## 改善箇所説明図①

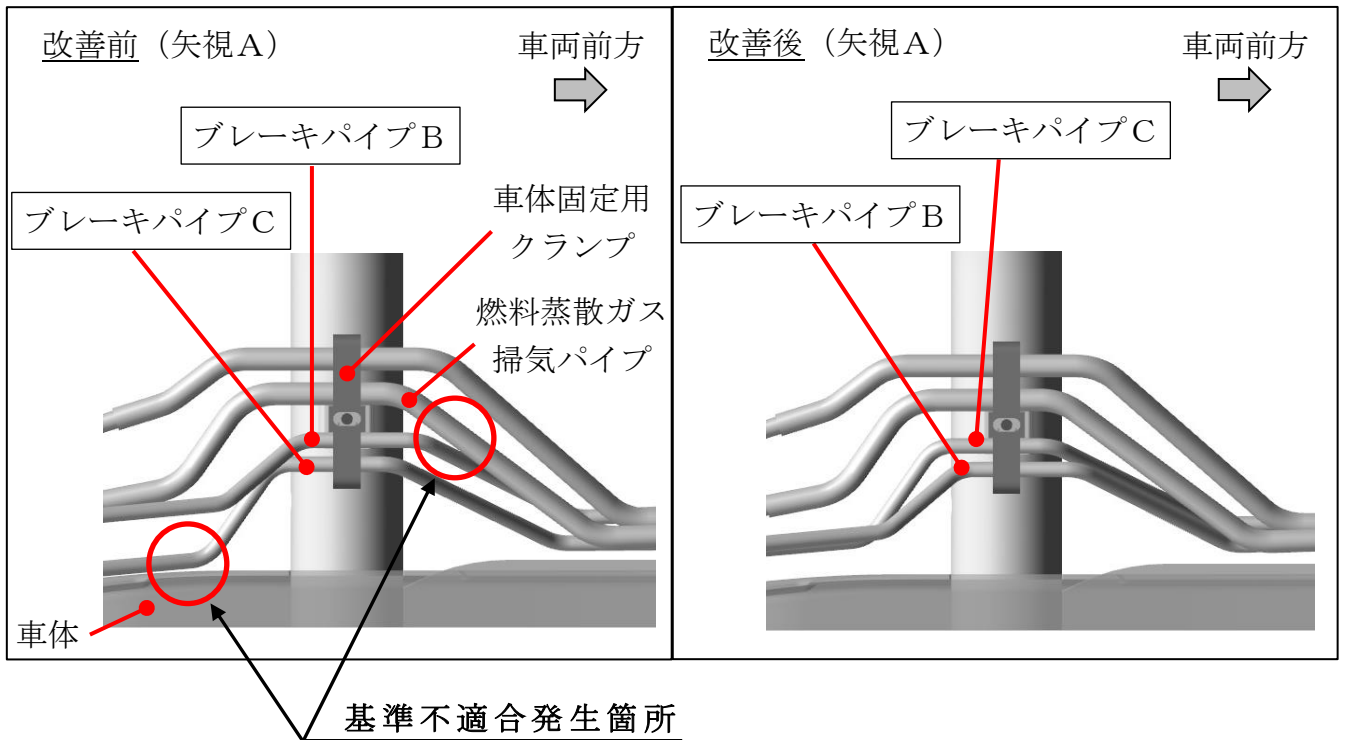
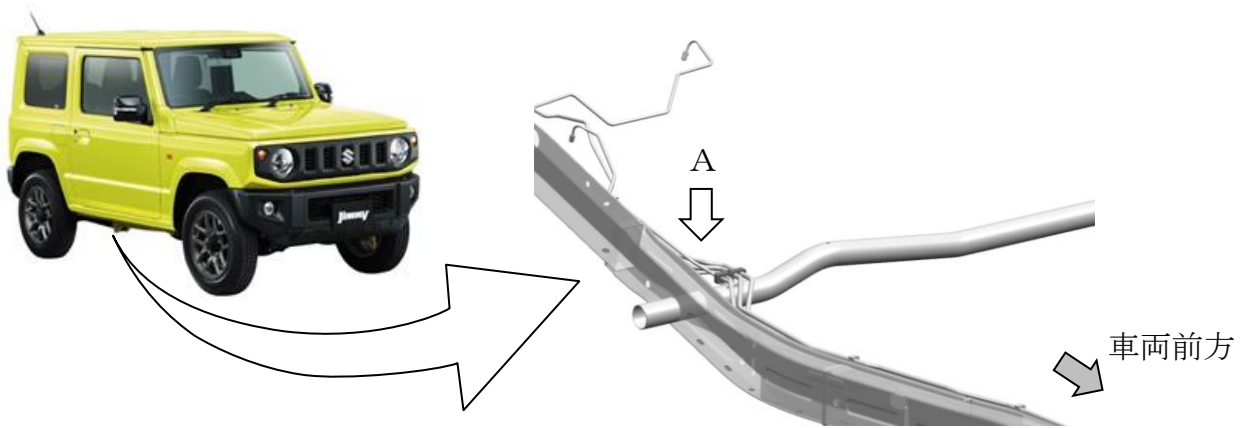
ブレーキパイプにおいて、車体への固定位置が正規の位置と異なる位置に組み付けられているため、当該パイプが車体及び燃料蒸発ガスパイプと接触するものがある。そのため、当該パイプが損傷してブレーキ液が漏れ制動力が低下する、また、燃料蒸発ガスパイプが損傷して燃料蒸発ガスが漏れるおそれがある。

**改善の内容**  
全車両、ブレーキパイプの組み付けを正しい位置に修正する。

注：  は正しい位置に組み付ける部品を示す。
